[ID_VIP: 2259] Procedura ex art. 169, comma 4, del D.Lgs. 163/2006 e ss.mm.ii.- Varianti. Collegamento autostradale tra le città di Brescia e Milano (BreBeMi). CUP E31B05000390007. Variante al Progetto Definitivo del "Collegamento del Casello di Romano di Lombardia con Camisano".

Parere n. 1366 del 08 novembre 2013

Progetto:	VARIANTE ex. Art. 169 Dlgs n. 163/2006 Collegamento autostradale tra le città di Brescia e Milano (BreBeMi). CUP E31B05000390007. Variante al collegamento del Casello Romano di Lombardia con Camisano
Proponente:	Società Concessioni Autostradali Lombarde S.p.A.

a) Eliminazione dello svincolo a diamante (SVG01) e ridefinizione dello svincolo

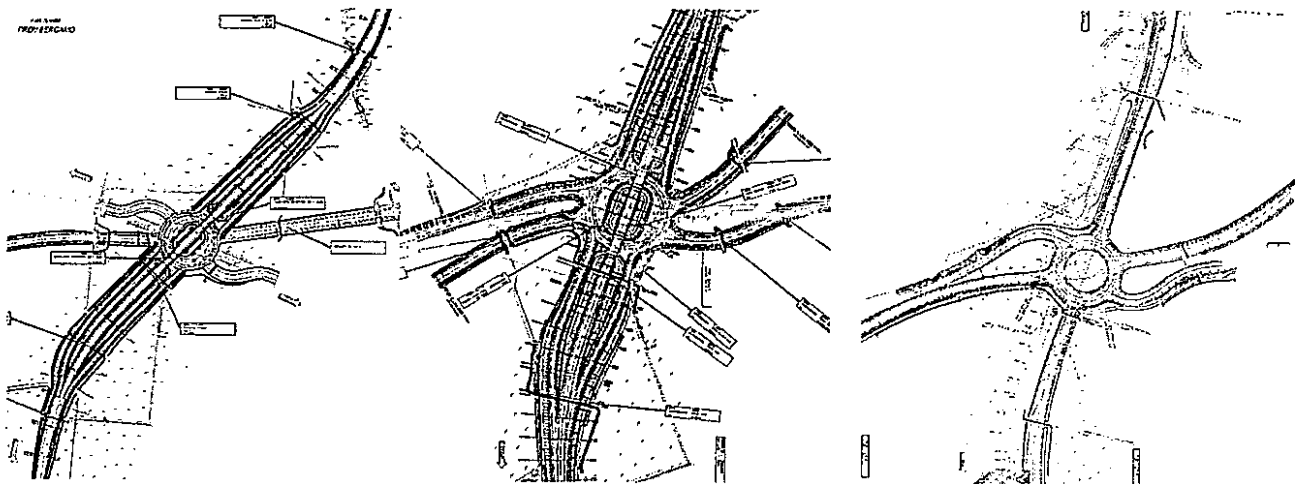
Nel progetto esecutivo di Variante è stato ridefinito lo svincolo SVG01 prevedendo la realizzazione di una rotatoria a raso in luogo dello svincolo a livelli sfalsati

Tale ridefinizione ha comportato la modifica dell'asse stradale compreso tra il km 0+000 e il km 1+075 e conseguentemente l'eliminazione delle corrispondenti piste di svincolo, permettendo, tra l'altro, di garantire un accesso diretto alla Cascina Farabona, con una corsia di decelerazione dedicata.

È stato quindi eliminato il cavalcavia previsto nello svincolo di progetto ed è stata adattata la rotatoria in modo tale da permettere l'inserimento dei due rami aggiuntivi (facenti parte della WBS RIG01) direttamente sulla medesima rotatoria. È stato inoltre adeguato l'innesto in rotatoria dei rami legati alla S.S.11, compatibilmente con la nuova configurazione di svincolo.

La modifica adottata ha comportato l'abbassamento della livelletta stradale, da una altezza di circa 8 m a 1.5 m circa, ed in conseguenza di ciò è stato revisionato il progetto delle interferenze idrauliche correlate (IDG01, IDG03, IDG04, IDG05).

Nella ridefinizione dell'assetto dell'intersezione è stata inoltre prevista la realizzazione di un nuovo sottovia ciclopedonale, di dimensioni pari a 3,50 m x 2,80 m, posizionato nel ramo sud della RIG01, denominato SOGW1.

b) Modifica WBS IDG11

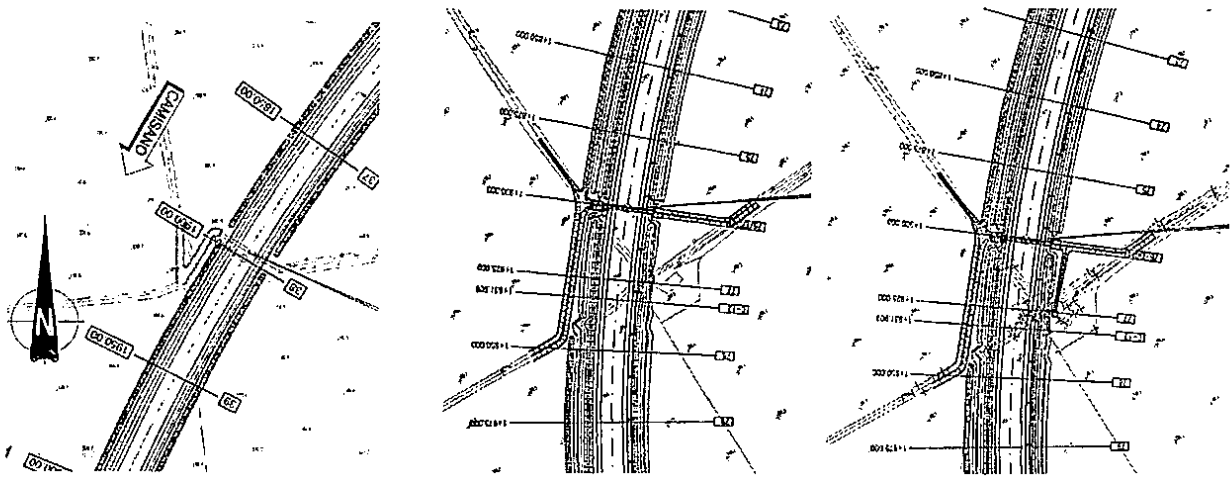
Il progetto esecutivo di variante prevede la modifica dell'inalveazione di monte e di valle del tombino denominato IDG11 rispetto a quanto previsto nel progetto esecutivo approvato, quest'ultimo redatto come da progetto definitivo approvato dal CIPE.

La soluzione di variante adottata permette di garantire la funzionalità del pozzo irriguo esistente, localizzato presso la pk 1+900, come da richiesta del Consorzio Utenti Pozzo Irriguo Caminetti di Sopra, che ha richiesto di lasciare invariato il sistema di irrigazione esistente.

c) *Modifica viabilità di cucitura CVG04-W*

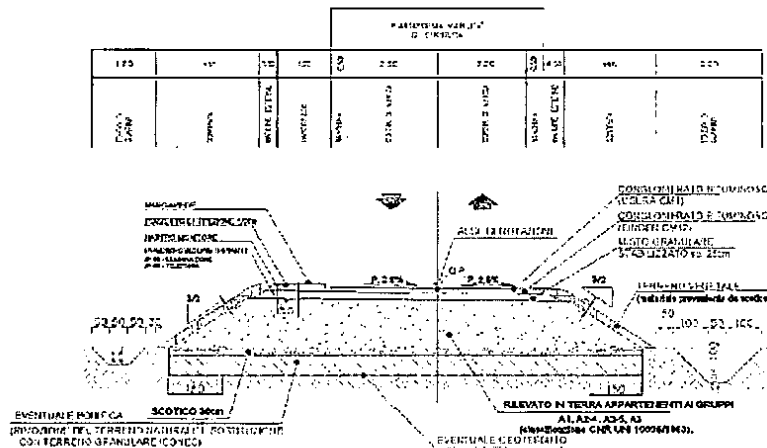
Il progetto esecutivo di variante prevede la modifica della sezione stradale utilizzata per la WBS CVG04-W rispetto alla sezione prevista nel progetto esecutivo approvato.

Il Comune di Castel Gabbiano ha richiesto che venisse utilizzata per l'intervento una sezione stradale composta da due corsie da 2.50 m, banchina da 0.50 m e marciapiede sul lato nord da 1.50 m.

In particolare nel progetto di variante è stata adottata una sezione stradale composta da due corsie da 2.50 m, banchina da 0.50 m, pendenza trasversale unica, con l'inserimento lungo l'intero sviluppo della viabilità di un marciapiede sul lato nord, di larghezza pari a 1,50m (ad eccezione del tratto iniziale) di raccordo con l'esistente in luogo di una sezione composta da due corsie da 2.50 m, banchina da 0.50 m, pendenza a schiena d'asino, senza marciapiede, prevista in progetto esecutivo. È stata inoltre prevista la predisposizione degli impianti, di illuminazione e telefonia, lungo il tracciato, in corrispondenza del marciapiede di progetto.

Le modifiche alla parte terminale della viabilità di cucitura CVG04-W hanno portato alla modifica locale della rotonda RIG02, per quel che concerne il ramo interferente.

d) *Eliminazione viabilità di accesso alla progressiva 3+650*

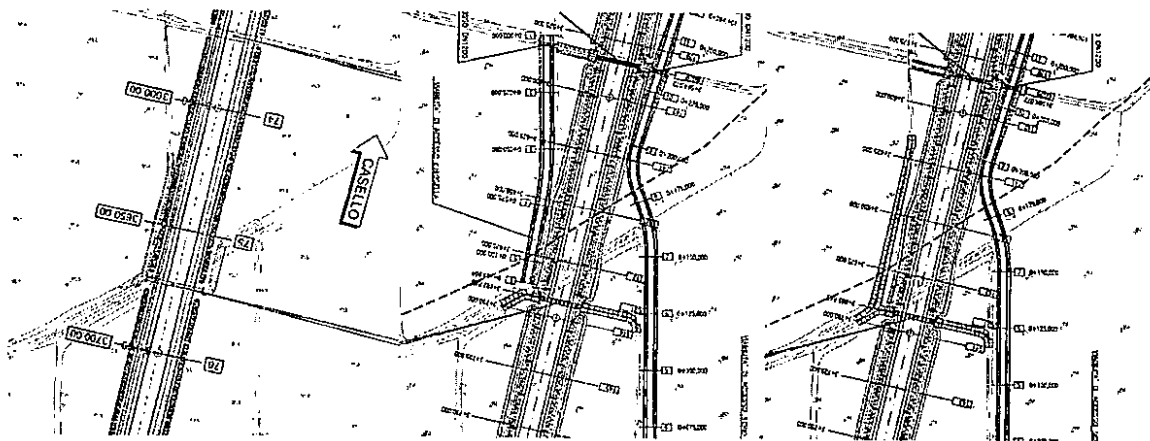
Il progetto esecutivo di variante prevede l'eliminazione della viabilità di accesso denominata "Chiosella", inserita nel progetto esecutivo al fine di garantire l'accessibilità ai fondi agricoli in ottemperanza a quanto prescritto dal CIPE in sede di approvazione del progetto definitivo [prescrizione CIPE n. 62].

La variante accoglie la richiesta della proprietà Vezzoli (Foglio 2, mappale 29) di eliminazione della viabilità di accesso "Chiosella" alla pk 3+650 al fine di limitare le superfici di esproprio a vantaggio delle aree agricole disponibili per l'irrigazione, senza penalizzare l'accesso ai fondi che risulta già garantito dalla viabilità esistente. La modifica adottata permette di ridurre le superfici di esproprio, garantendo comunque l'accesso ai fondi agricoli dalla viabilità esistente. La continuità idraulica dell'area risulta preservata.

e) Riduzione sviluppo viabilità complanare VLG01 e spostamento piazzola di sosta

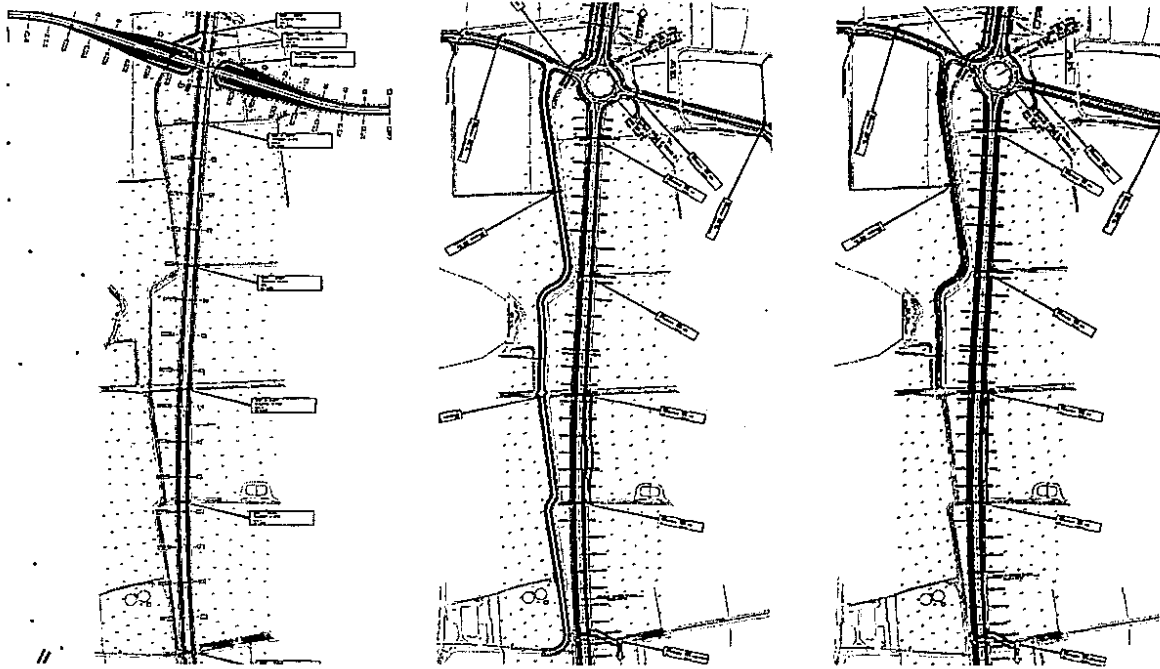
Nel progetto esecutivo di variante è stato ridotto lo sviluppo del tracciato della viabilità complanare C.na Rosa Ovest – WBS VLG01- ed è stata spostata la piazzola di sosta in carreggiata nord dalla progressiva 5+050 alla 5+200, su richiesta del Comune di Camisano (Nota del Comune di Camisano prot. U12 del 03.01.2012 e prot. U3262 del 10.08.2012). Tale viabilità era stata inserita nel progetto esecutivo al fine di garantire l'accessibilità ai fondi agricoli in ottemperanza a quanto prescritto dal CIPE in sede di approvazione del progetto definitivo [prescrizione CIPE n. 62].

Con riferimento agli stralci planimetrici sotto riportati, il Proponente precisa che nel progetto esecutivo, in ottemperanza alle prescrizioni CIPE sul progetto definitivo [prescrizione CIPE n. 14], è stata introdotta una rotatoria (Rotatoria Vidolasco) in luogo del cavalcavia CVG03 al fine di garantire la connessione dell'opera con la viabilità secondaria interferita.

RIG06

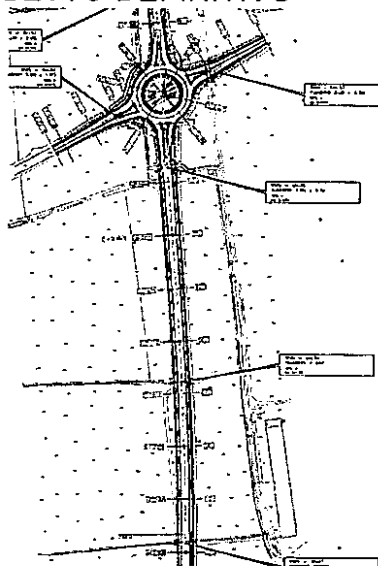
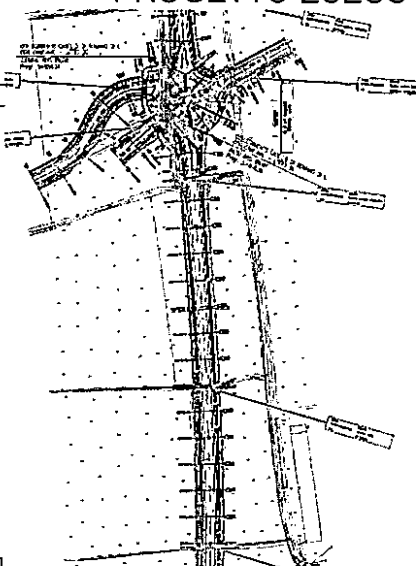
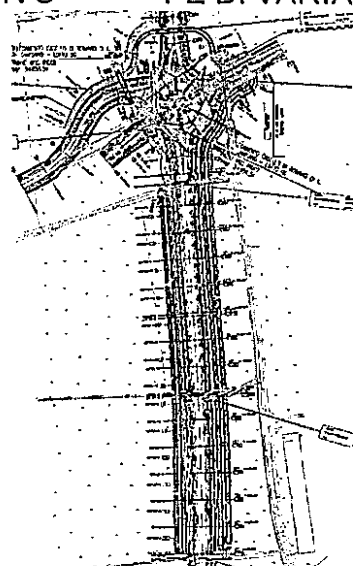
Con riferimento agli stralci planimetrici sotto riportati, si precisa che nel progetto esecutivo, redatto in ottemperanza alle prescrizioni CIPE sul progetto definitivo [prescrizione CIPE n. 14], è stato inserito un ramo nella rotatoria RIG06 al fine di consentire l'inserimento della viabilità afferente alla futura zona industriale nel quadrante sud-ovest.

RIG09

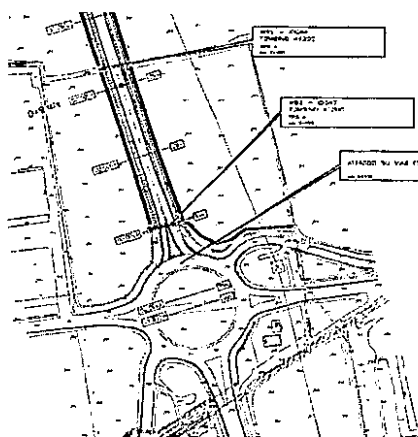
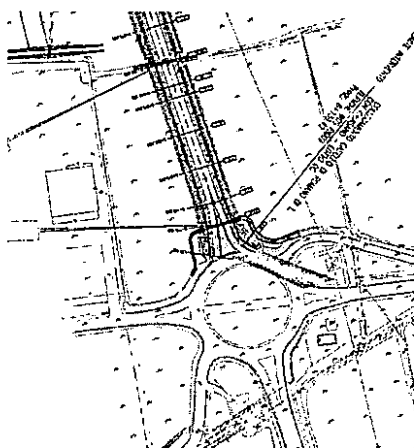
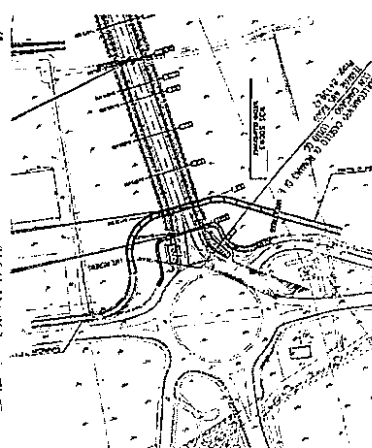
Con riferimento e ad integrazione di quanto sopra, il Proponente precisa che in progetto esecutivo, in ottemperanza alle prescrizioni CIPE sul progetto definitivo [prescrizione CIPE n. 14], il cavalcavia in corrispondenza della Cascina Gavazzi (CVG04) è stato eliminato ed è stata inserita una rotonda, che, assieme alla rotonda Vidolasco - di cui al precedente punto e) - ha permesso di garantire la ricucitura con la viabilità esistente.
